和歌山県太陽光発電事業調査審議会の意見に対する見解書

2020年4月

和歌山太陽光合同会社

図表 1-1 斜面安定計算模式図

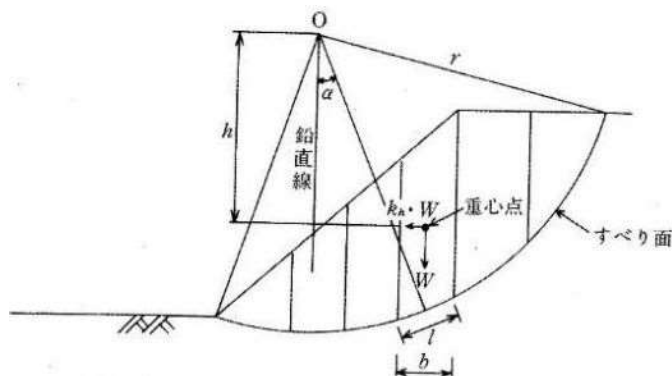
地震時の場合は、パネル荷重ありの単位重量 W が大きくなることで、抵抗モーメント（分子）と起動モーメント（分母）が同時に大きくなります。しかし、図表 1-1 の通り、

パネル荷重がある場合のh（円の中心と重心との鉛直距離）が小さくなることで、起動モーメント（分母）の値は小さくなる傾向があることが分かります。従って、パネル荷重による抵抗モーメント（分子）の増大量は起動モーメント（分母）の増大量より大きくなりますので、パネル荷重ありの安定計算（地震時）はより安定した結果となっています。

図表 1-3 斜面安定計算図

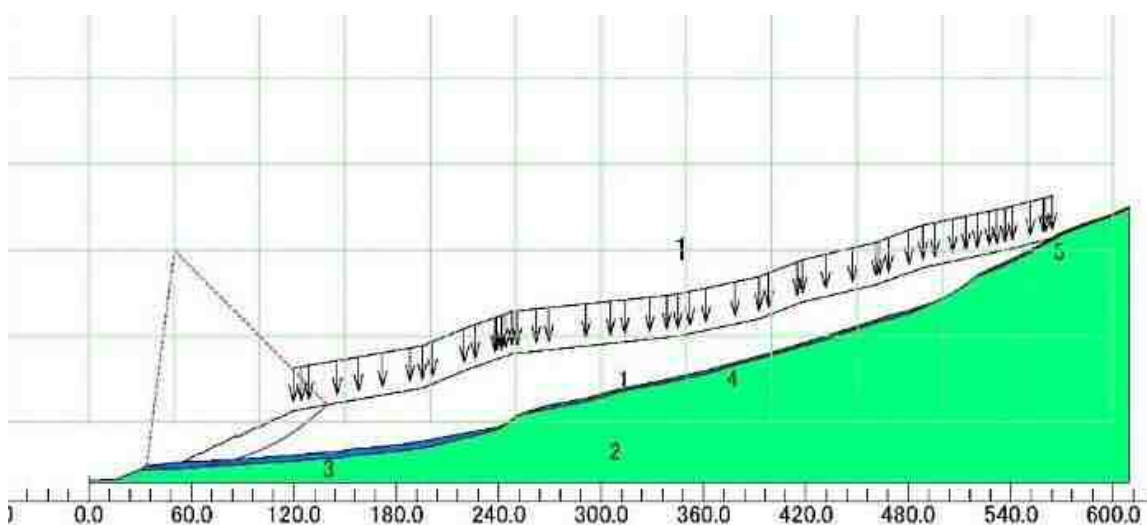
なお、パネル荷重の掛け方については、本事業計画における架台は杭基礎の予定であり、土への荷重掛け箇所は杭部分のみとなります。但し、斜面安定計算上は図表 1-3 に示す通り、パネル設置斜面の全域にパネル荷重を掛けました。従って、パネル荷重の掛け方は、実際と比較してより厳しい条件を想定しております。

図表 1-4 パネル用地造成範囲斜面角度図

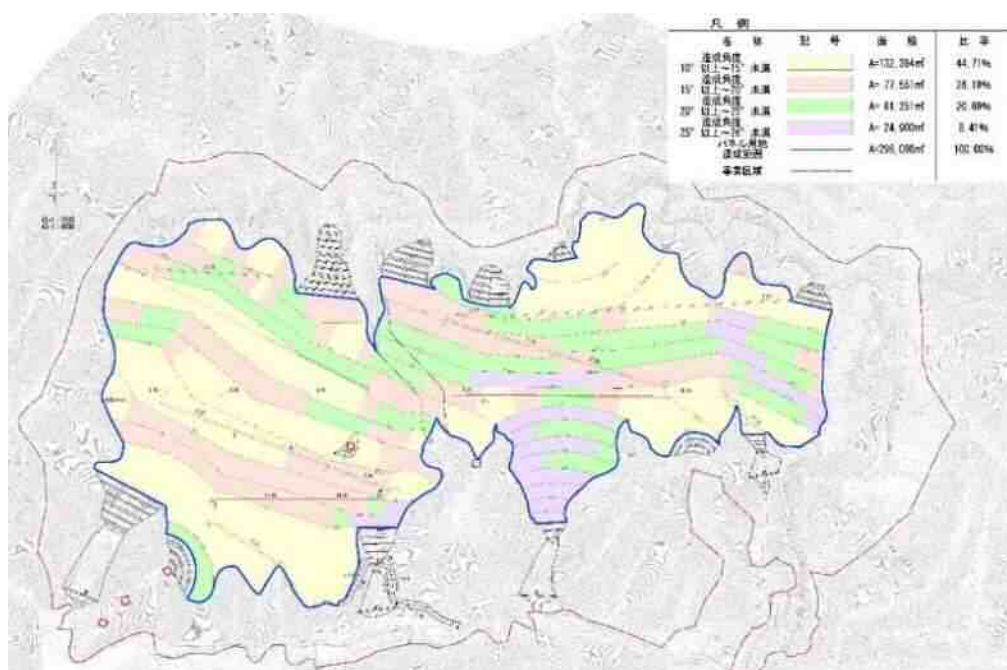
本事業計画において、図表 1-4 (巻末資料-1) に示す通り、パネル用地造成範囲斜面角度図に記載の通り、25° 以上 26° 未満の比較的急な斜面は全体の 8.4%であり、パネル配置用地の最大造成斜面角度は 26° 未満です。つまり、「高盛土の長大斜面」を全体であるかのような指摘は事実と異なり、大部分が緩斜面となっています。また、図表 1-5 に示す通り、高さ 5m毎に 1mの小段を設置する標準盛土形状にて仮勾配は 1 : 2.0(26.565°) となります。本事業計画のパネル用地の最大造成斜面角度はその仮勾配より緩いので、現計画の方が安全・妥当であると考えています。

図表 2-1

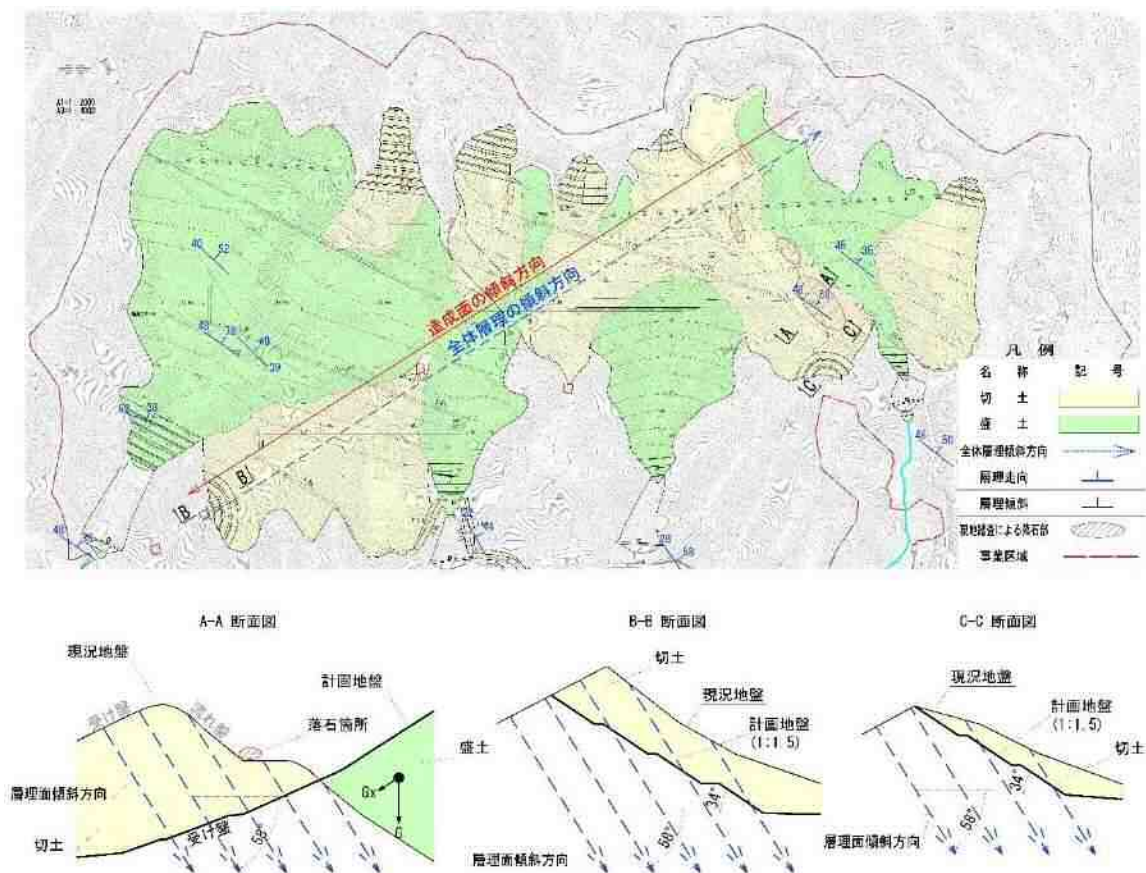
岩盤の安定性検討については、図表2-1に示す通り、現地踏査による落石部は計画切土部分です。その落石の原因については、A-A断面図の通り、落石位置の現況傾斜と層理面の傾斜が同方向（北東落ち）であり、現況地表面に対して、層理面が流れ方向で働いていることで、泥岩の風化進行部が脆弱部となって落石が発生したと考えられます。

計画地盤への影響については、A-A断面図の通り、切土部に対し計画地盤全体の傾斜方向は層理面の傾斜方向と反対方向であるため、切土造成地盤に対して、層理が受け方向で働いています。

また、盛土部は土重力の分散力 G_x は層理方向とほぼ直交となることで、層理の流れ方向への作用力が無い為、盛土により自然地盤が不安定化する傾向がありません。

なお、図表 2-1 の平面図に示す通り、現況との摺りつけ部 2 箇所（B-B 断面、C-C 断面）の切土法面傾斜方向は層理の流れ方向と同方向です断面図によると、計画地盤の傾斜角度（ 34° ）は層理傾斜角度（ 58° ）より緩いため、計画地盤に対して、層理面の傾斜方向は地中に向いており、地盤が流されることは無いと考えられます。さらに B-B 断面及び C-C 断面部分の表層が小さく崩れるリスクを防止するために、施工管理として、モルタル吹付け等の対応を行います。

図表 2-2

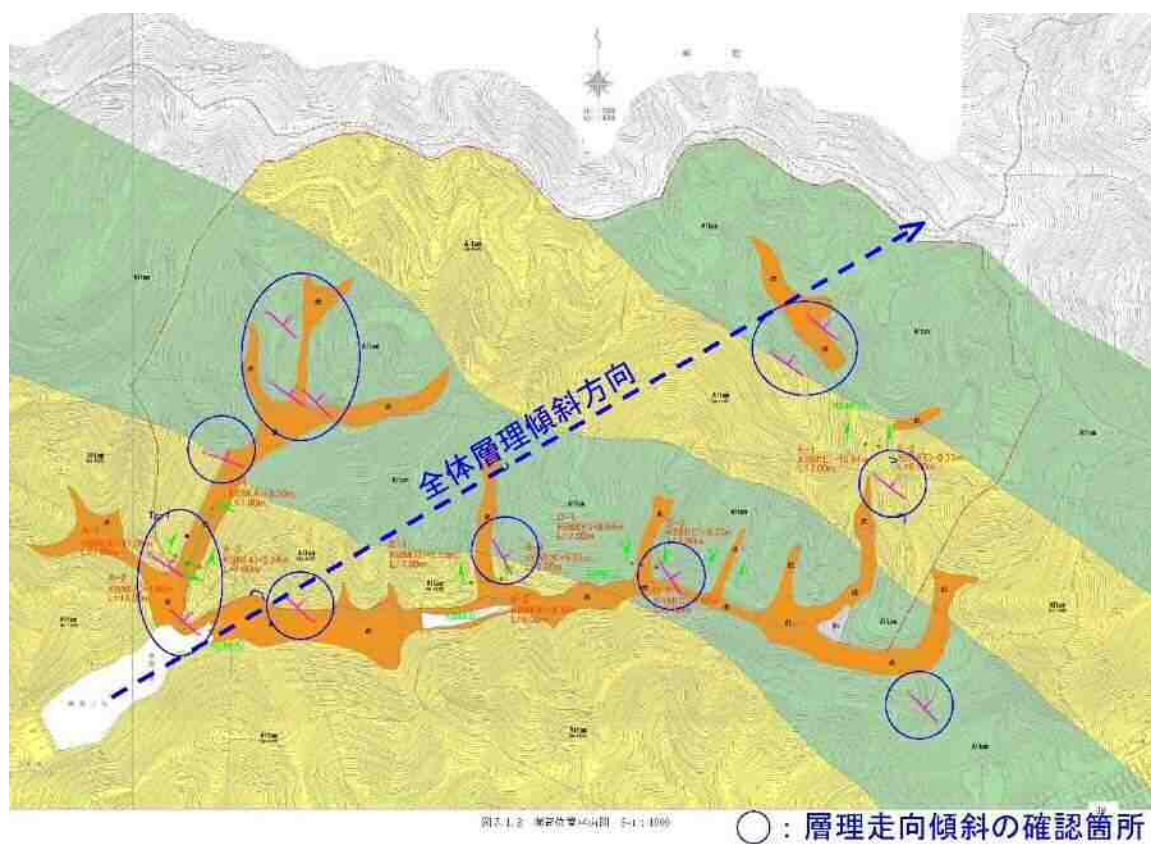
尚、事業地全体において、図表 2-1 に示す通り、計画コンターによる計画地盤ラインは西南落ち方向です。これに対し図表 2-2 に示す通り、土質調査結果による事業地全体層理の傾斜は北東落ち方向であることで、本事業による計画造成斜面地に対して、層理が受け方向で働きます。

よって、現況の流れ盤は本造成工事に伴い受け盤になり、流れ盤の上に盛土を行う計画ではないので、造成斜面への危険な影響がないと判断します。

図2-3 追加ボーリング調査位置図

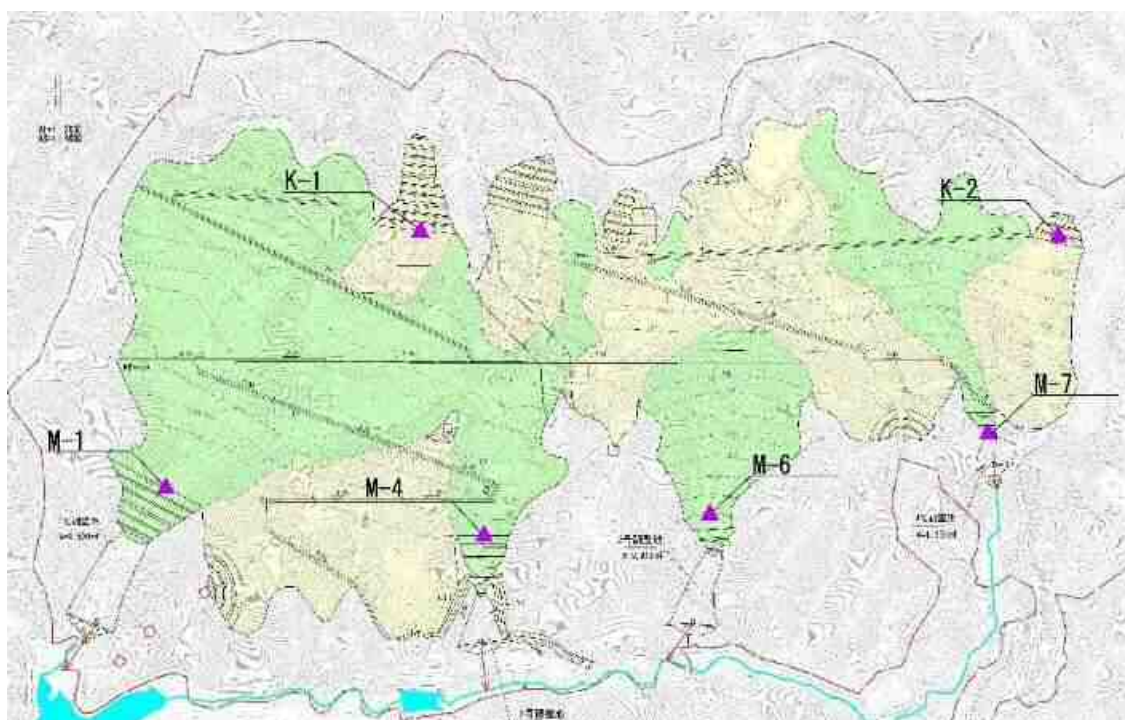
近隣住民からの本事業計画に伴う高盛土の計画に対するご意見を踏まえ、本事業地において、令和2年1月27日から令和2年2月15日までの期間、図2-3に示す通り、追加でボーリング調査試験6箇所を実施しました。

本事業用地は既存の文献調査、ボーリング調査、地表踏査でもほぼ様な地盤であると考えられ、個別に地盤が弱い部分に対する調査が必要という状況ではありません。よって、切土部（K-1、K-2）選定理由は、切土に土質的な弱層（断層破碎帯等）が存在しないかを確認するために、敷地北側中央部と、北東部の切土域の中で、計画切土高の高い箇所を選定しました。盛土部（M-1、M-4、M-6、M-7）選定理由は、盛土法肩部での自然地盤状況の把握のため、ボーリングを行いました。

図表 2-4 追加ボーリング調査位置図

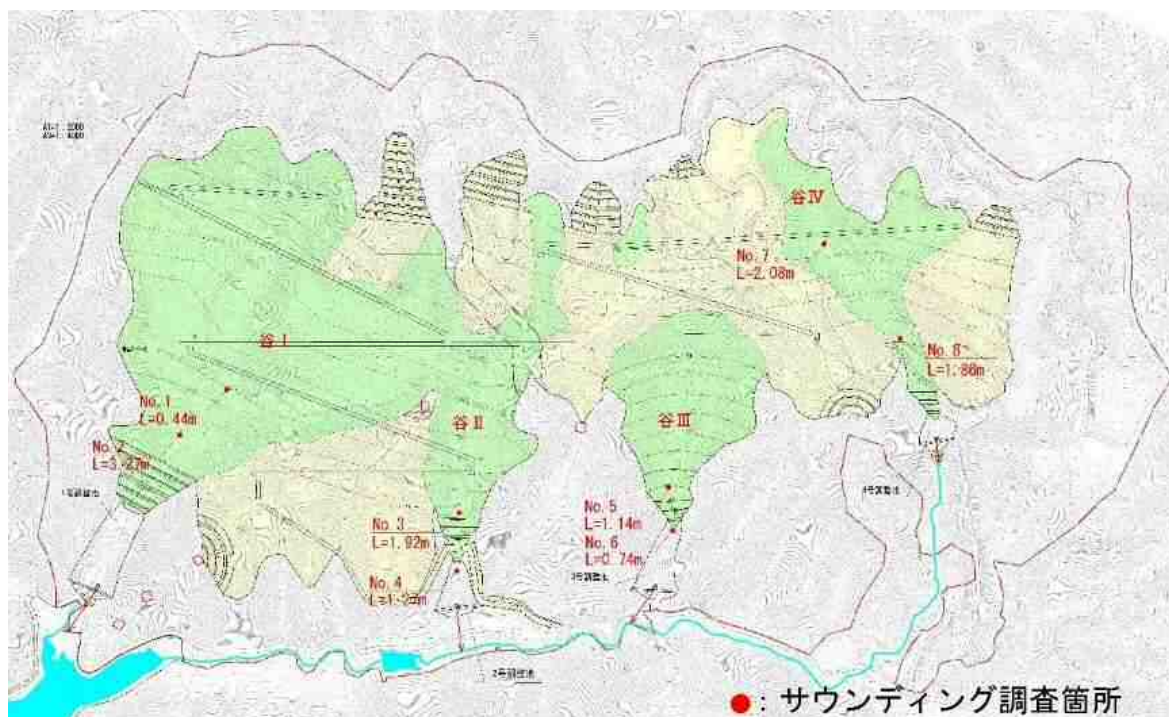
また、ボーリング追加調査箇所以外の盛土計画地内においては、図表2-4に示す通り、令和元年12月23日から令和元年12月24日までの二日間にて、同じ沢に対し複数サウンディングで地盤状況の確認を行いました。

その結果（巻末資料）、N値約50を確認できた箇所は、最も浅い箇所はGL-0.44m、最も深い箇所はGL-3.27mでしたので、崖錐性堆積層厚（dt層厚）は約0.44m～3.27m

の範囲と考えられます。なお、本事業計画によって、造成地内の樹木の伐採・抜根に伴い、盛土の安全性に影響を及ぼす崖錐性堆積層（dt層）を除去することで、新規盛土と接する地盤は固いと判断されます。

図表 2-5 盛土法面標準図

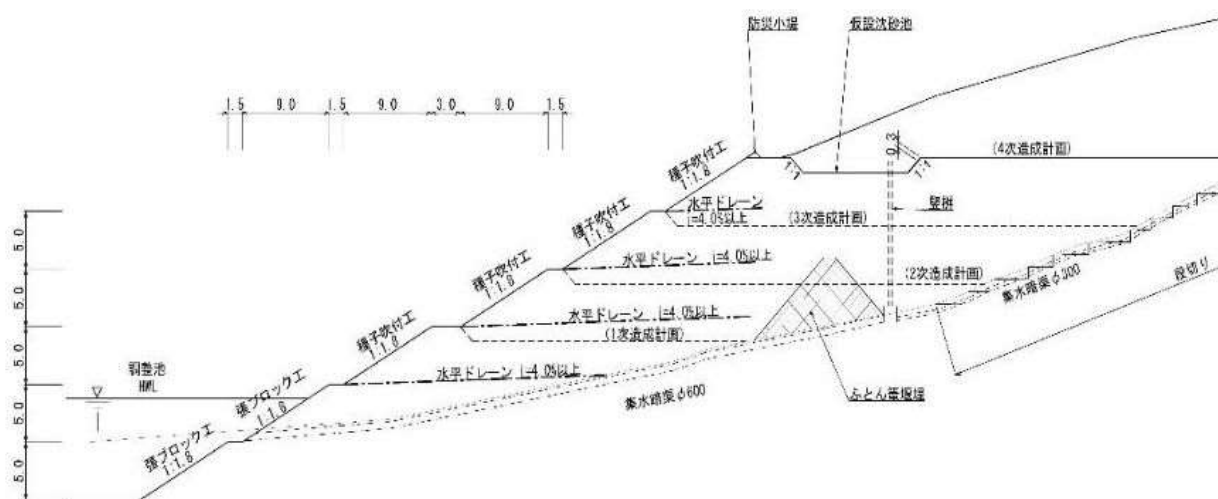
新規盛土内の地下水処理については、図表2-5に示す通り、「宅地防災マニュアルの解説<第二次改訂版>」、和歌山市の「開発行為と宅地造成に関する工事申請の手引き」に示されている「盛土に関する基準」および和歌山県の「林地開発許可申請の手引き」に示されている「災害の防止」に基づき、盛土部分の滑り防止のため、フトン箆堰堤、地下集水暗渠、水平排水層等の防災対策によって盛土内の地下水位の上昇を防ぎ、降雨による浸透水を速やかに排除し盛土地盤の安定を図ります。

地下排水暗渠管については、工事完了後には土中に埋設された防災施設の点検は不可能となるため、地下排水管は、造成工事完了後の土被りを考慮し、土圧に十分耐えられる構造の地下排水管(断面φ300、φ600)を選定しています。長期にわたり目詰まりを避けるための対策としては、「宅地防災マニュアルの解説<第二次改訂版>」に基づき、地下排水管の周りに砕石や吸出防止シートの設置を計画しています。

図表 2-6 宅造マニュアル抜粋（ページ 222）

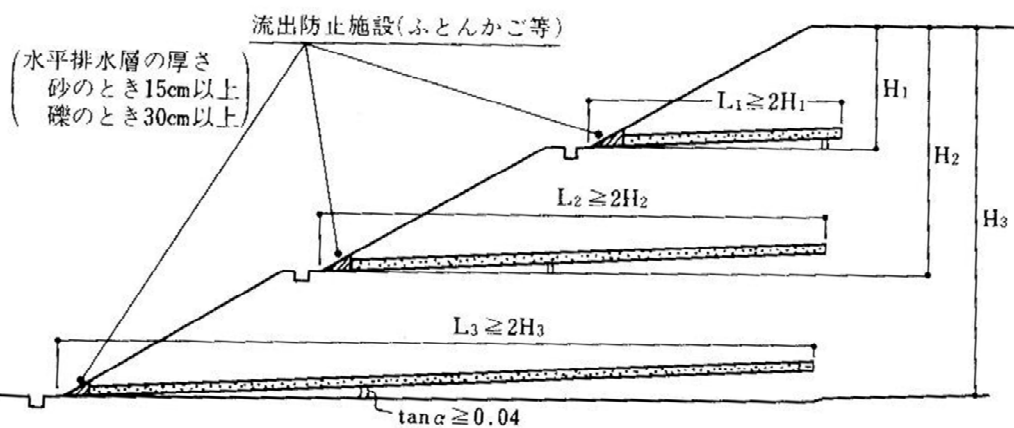
なお、パネル配置用地の下に盛土排水ドレーンの設置は必要ないと判断します。これは、全国の技術基準（図表 2-6 宅造マニュアル抜粋）に基づくものです。
